泊発電所の基準津波について

平成26年1月29日
北海道電力株式会社

ヒアリング・審査会合における指摘事項

検討の基本とする波源

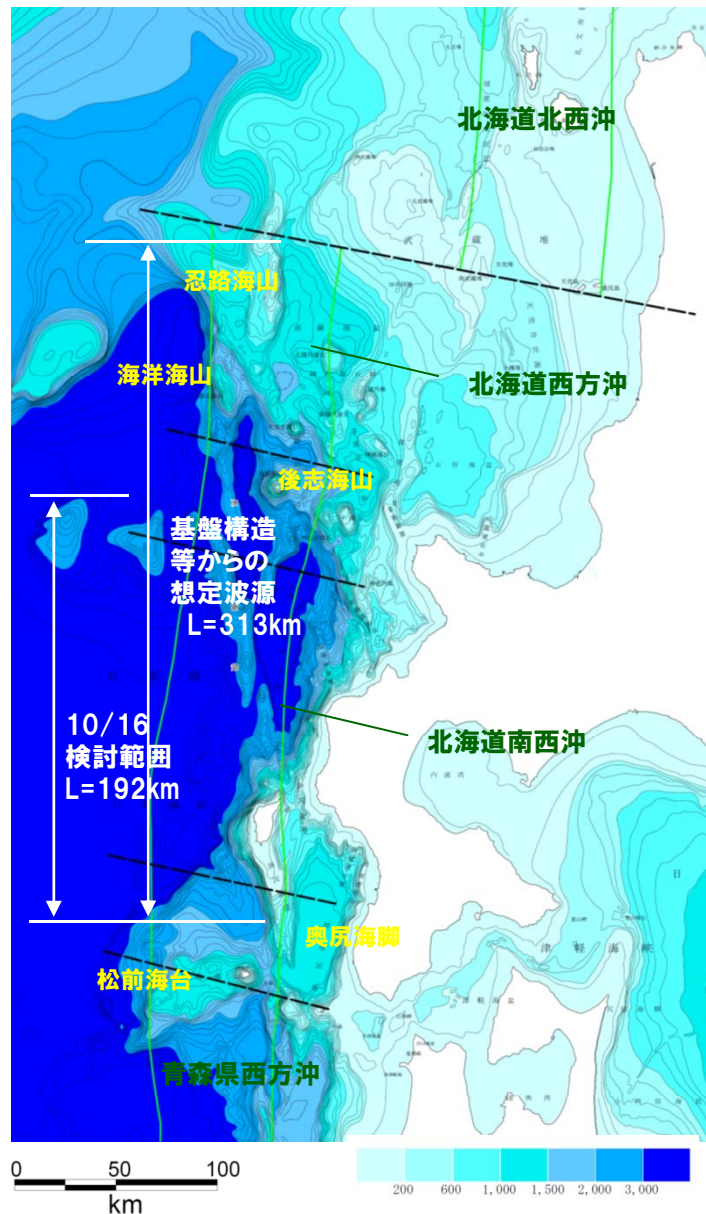
- 日本海東縁部の波源モデルを現在の知見に基づいて設定したことは理解するが、用いている知見は40年程度のものであり、日本海東縁部の地震再来周期と比較して短く、部分的なものであることも考慮し、更に北側の北海道西方沖との連動について検討すること。
- 北側の北海道西方沖との連動を考慮する規模の長さであれば、根本ほかの手法のような矩形1枚による合理的モデルによる検討でも良いと考える。

- 基盤構造等の検討結果から、日本海東縁における波源の連動評価の基本とする波源として、奥尻海脚～海洋海山南東の海盆の北端(約230km)を考慮する。
- 波源の傾斜方向は、波源の主要部となる後志舟状海盆沿いの地質構造を考慮して西傾斜とする。
- 一方、地震本部(2003)では、奥尻海嶺沿いに北海道南西沖及び北海道西方沖の地震の発生領域を設定しており、それぞれ、M7.8及びM7.5の逆断層型の地震規模を想定している。
- 「基本とする波源」は、北海道南西沖の地震の発生領域を包含し、北端付近では、地震本部(2003)における北海道西方沖の地震の発生領域と一部重複する。
- また、日本海盆東縁に接する奥尻海嶺の一部(海洋海山)が、北海道西方沖の地震の発生領域の中央部付近に認められる。

波源連動(長さ)の評価に当たっては、長さの不確かさを念頭におき、保守的に地震本部(2003)における北海道西方沖の地震の発生領域も考慮して検討することとする。

検討の基本とする波源

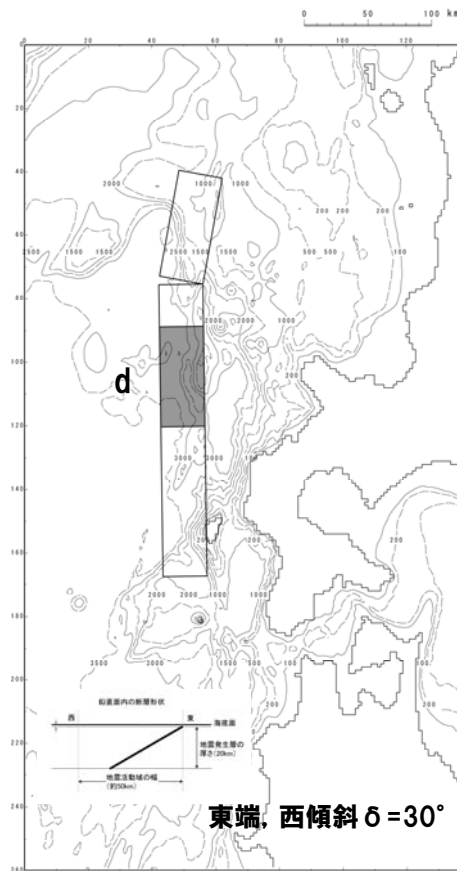
- 地質構造等に基づく複数枚モデルの影響についても検討すること。
- アスペリティを2箇所とした場合の影響についても検討すること。
- 断層面上縁深さ0kmについても検討したうえで、保守的な設定を確認すること。

- ① 基盤構造から決定した想定波源 (A区間)
- ② 主部北方の地震本部 (2003) を踏まえて決定した範囲 (B区間) に分け、2枚の波源を設定する

○2枚の波源のコントロールポイントは海洋海山南東の海盆の北端 (★) とする。

○主部となる後志舟状海盆及びその北西の小海盆の西縁に西傾斜の断層が発達していることを考慮し、A区間、B区間共に西傾斜を基本とする。
